RENESAS TECHNICAL UPDATE

製品分類	MPU & MCU	発行番号	TN-16C-A207A/J	Rev.	第1版
題名	R32C/121 グループ ハードウェアマニュアルの誤記訂正		情報分類	技術情報	
適用製品	R32C/121 グループ	対象ロット等	関連資料	R32C/121 グループ ハードウェアマニュアル Rev.1.10 (RJJ09B0505-0110)

R32C/121 グループ ハードウェアマニュアル Rev.1.10 において誤記がありましたので、以下のとおり訂正いたします。

図7.1 クロック発生回路のブロック図

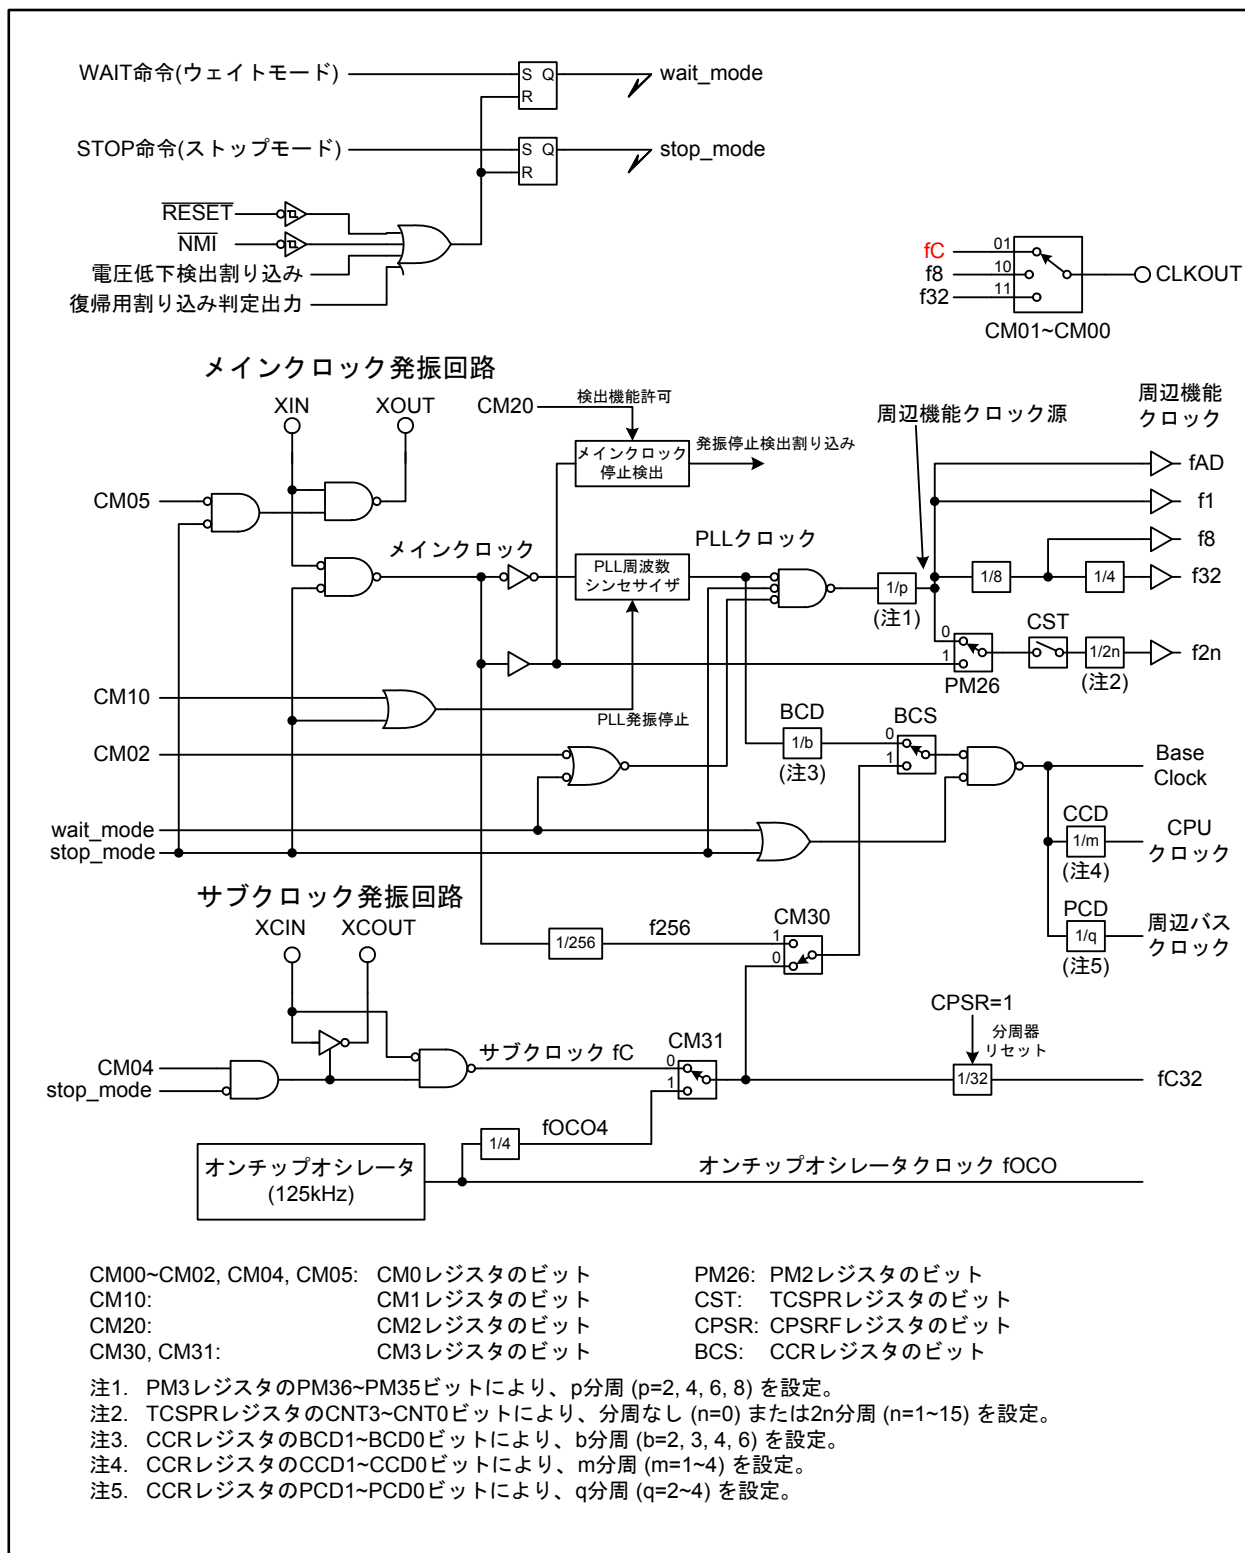
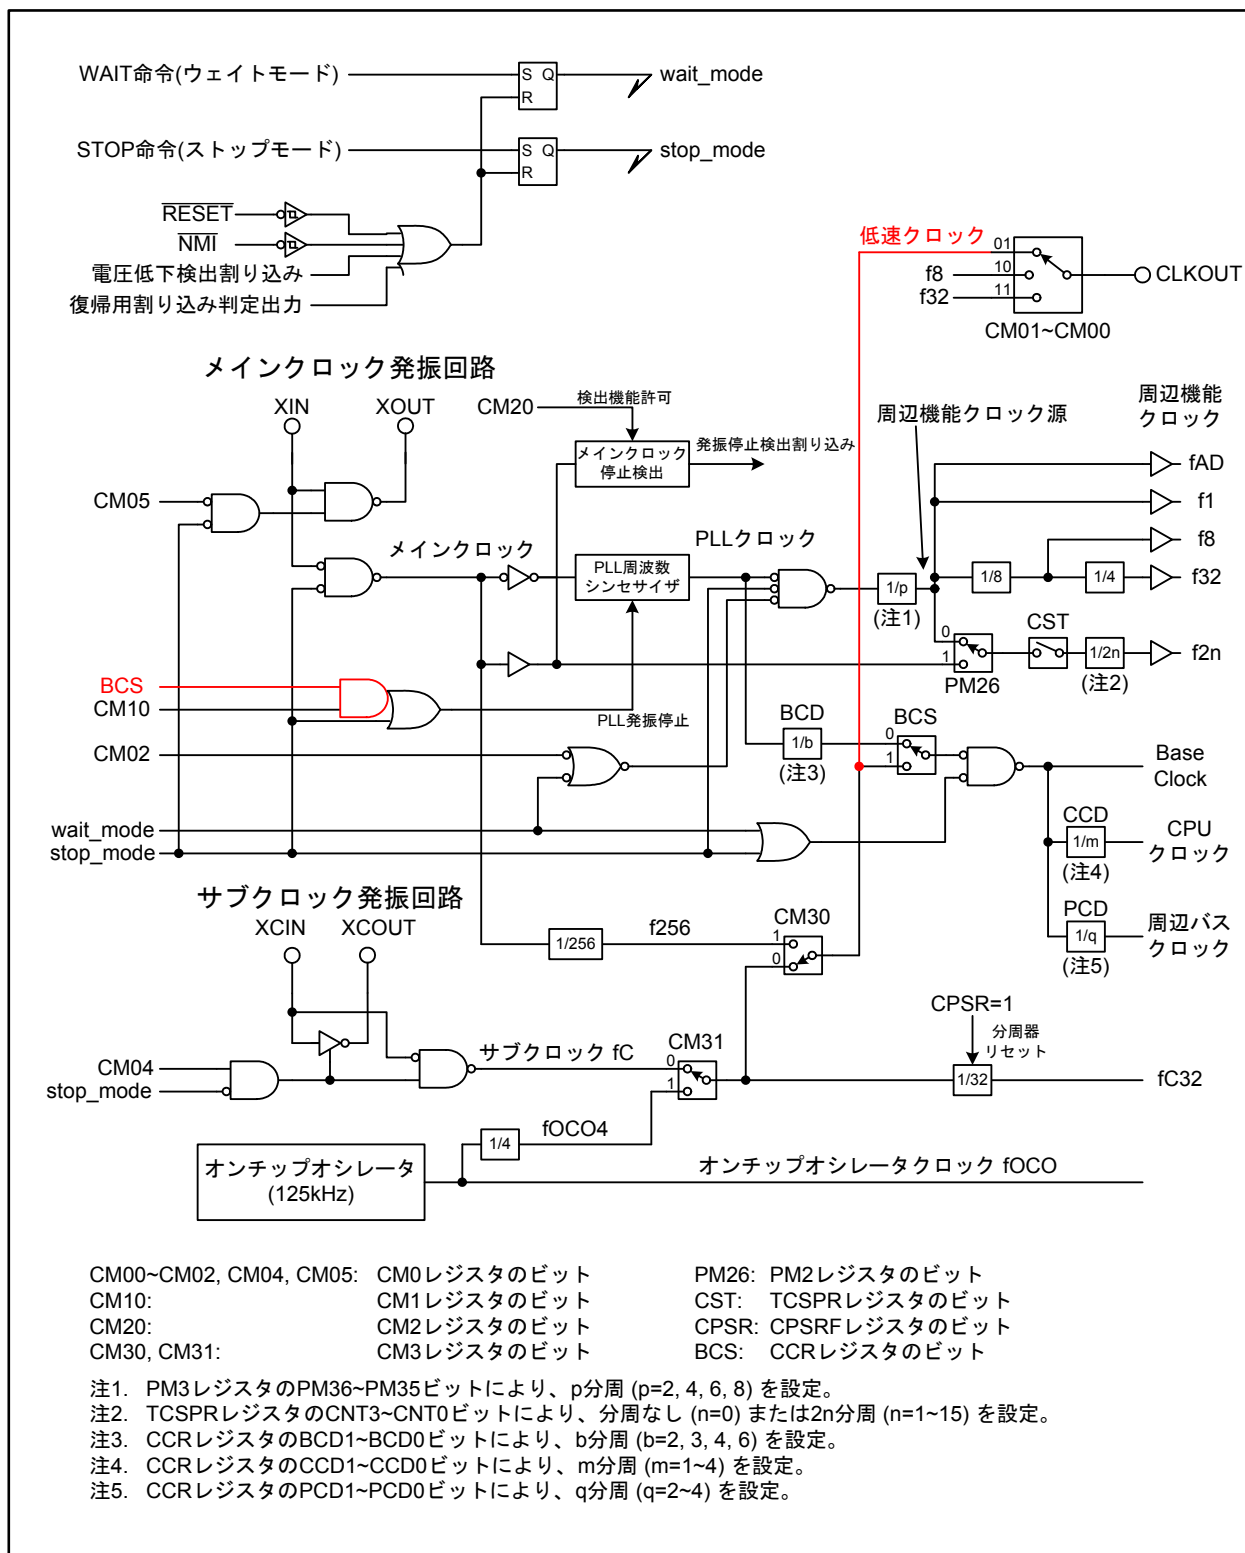
•Page 87 of 598

図7.1を以下のとおり訂正いたします。

図 7.1 割り込み優先順位判定回路

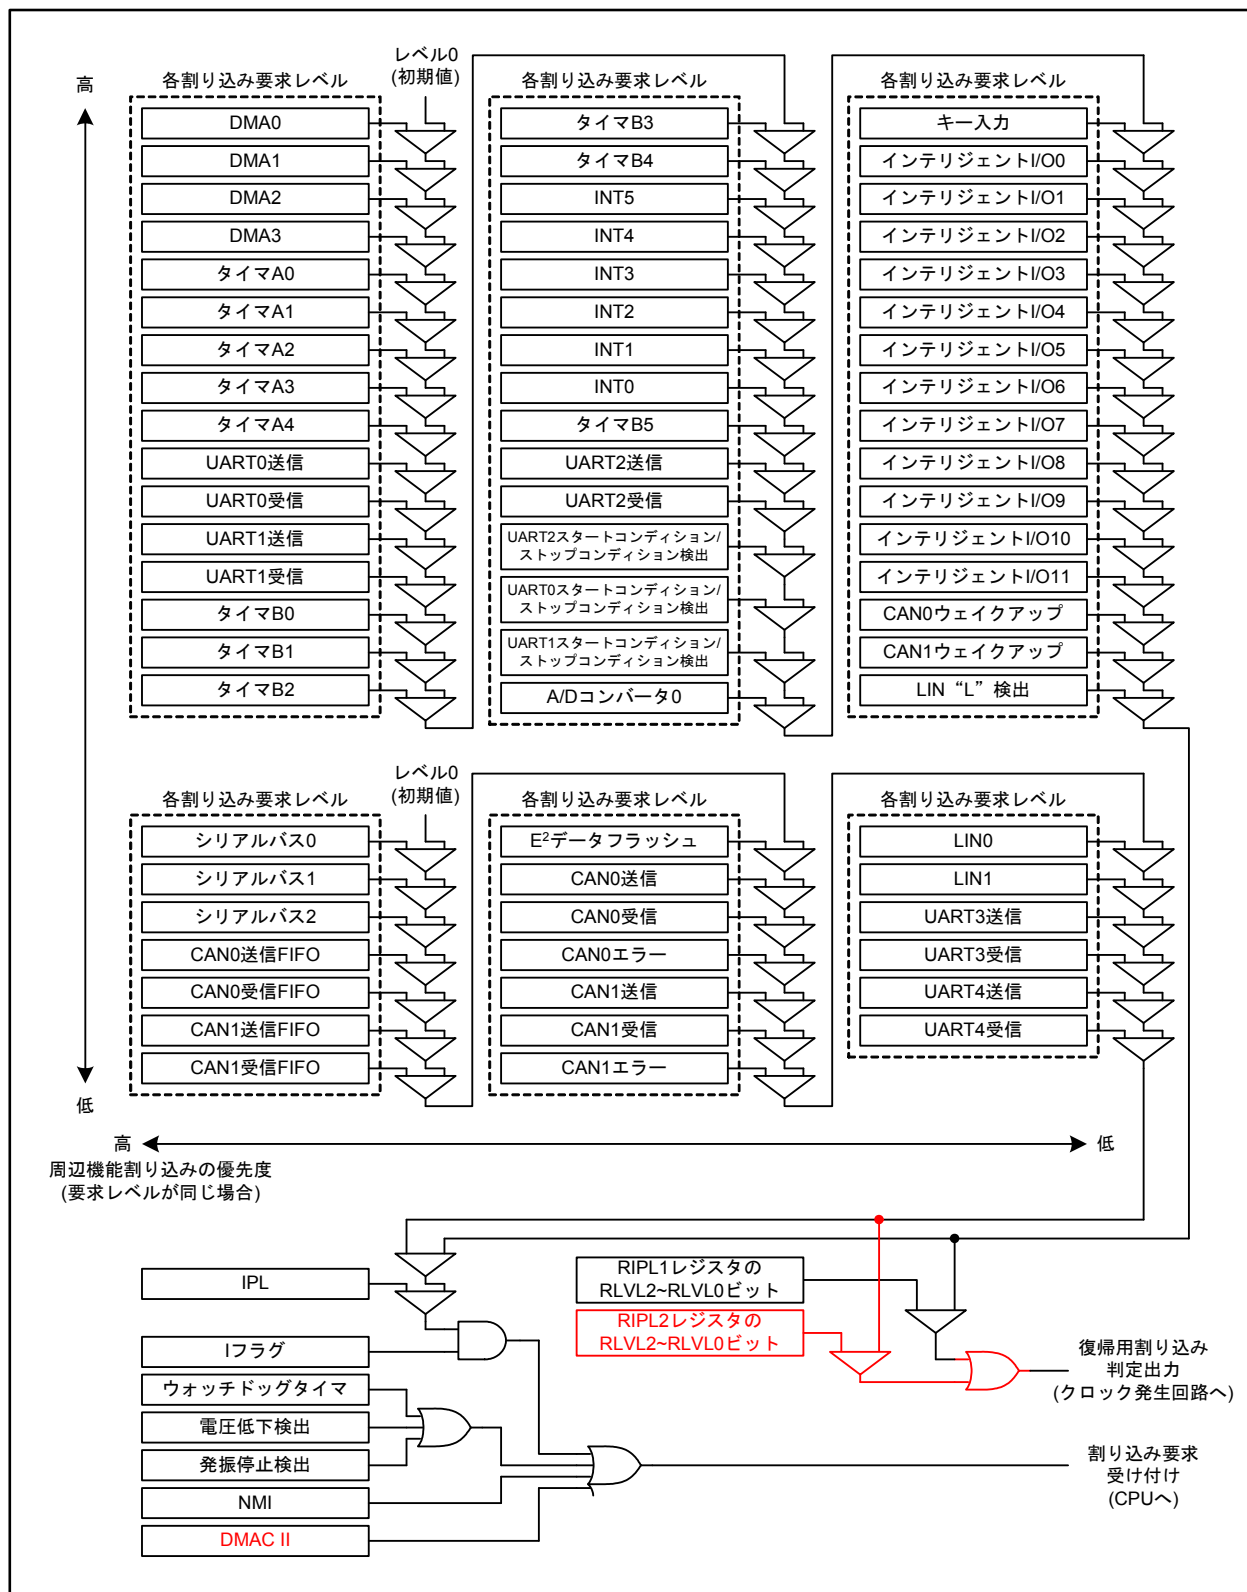
•Page 138 of 598

図10.8を以下のとおり訂正いたします。
